Provincia di Biella

Ambito Territoriale Minimo “BIELLA”

Procedura aperta per l'affidamento in concessione del servizio di distribuzione del gas naturale nell'Ambito Territoriale Mimino Biella CIG 9026175B3C.

Si dà riscontro ai seguenti chiarimenti aggiornati al 3/10/2022:

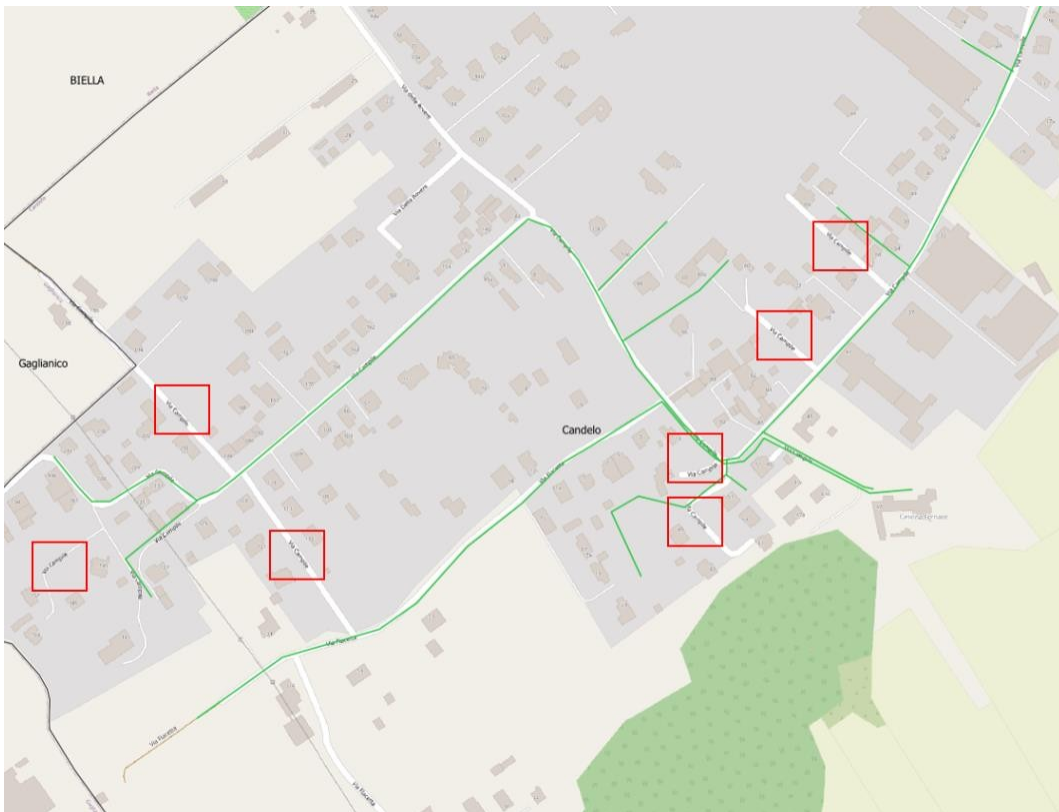
Considerando, inoltre, che detta analisi costi benefici non risulta necessaria per i Comuni di Quittengo, San Paolo Cervo e Piedicavallo (essendo comuni montani e rientranti nella zona climatica F), mentre, al contrario, è necessaria per i Comuni di Curino e Villanova Biellese (rientranti nella zona climatica E), si chiede di indicare quali metanizzazioni rientrano negli "*Interventi Minimi*".

Si chiede inoltre di:

- aggiornare l'elenco dei Comuni riportato nell'Allegato A tenendo conto che:
 - o I Comuni San Paolo Cervo e Quittengo si sono fusi dando origine al Comune Campiglia Cervo
 - o Selve Marcone è stato incorporato dal Comune di Pettinengo;
- confermare anche la richiesta di metanizzazione del Comune di Rosazza, non espressamente prevista nell'allegato E, ma presente nella planimetria di metanizzazione del Comune di Piedicavallo;
- rivedere quanto indicato nel documento guida per la metanizzazione di Piedicavallo in considerazione delle sovrapposizioni con la metanizzazione del Comune di Campiglia Cervo.

R: Per gli interventi minimi ammissibili a riconoscimento tariffario si rimanda al documento integrativo "Analisi Costi Benefici" allegato al Documento Guida di gara.

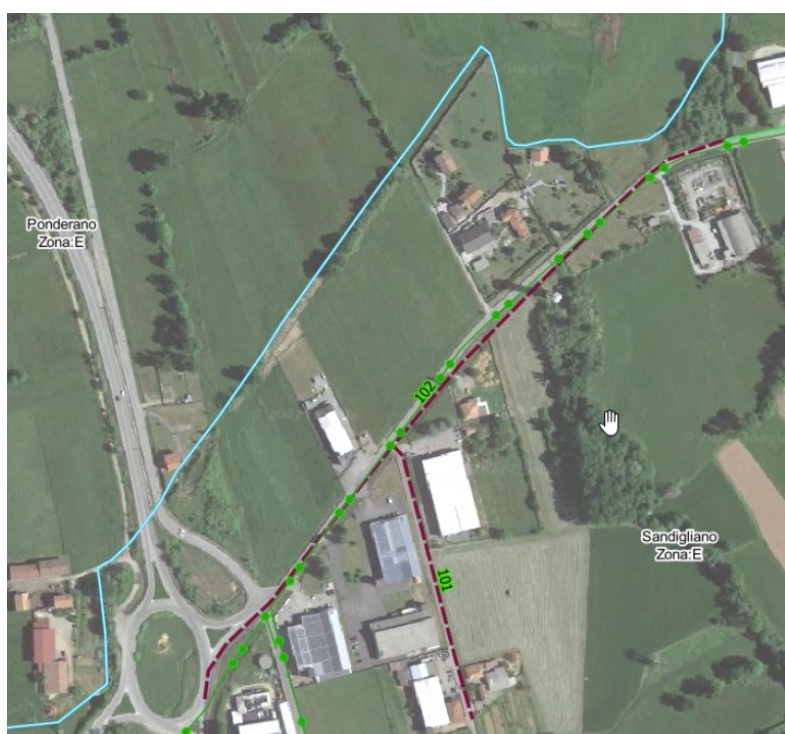
D: (Quesito 117) Con riferimento all'intervento minimo sito nell'unica via Cesare Battisti del Comune di Sandigliano (identificato dalla linea rossa tratteggiata 100) di cui si riporta stralcio planimetrico:

Il documento guida individua 40 utenti servibili (a fronte di circa 8 edifici). Si chiede pertanto di esplicitare il criterio utilizzato ai fini della determinazione dell'utenza servibile.
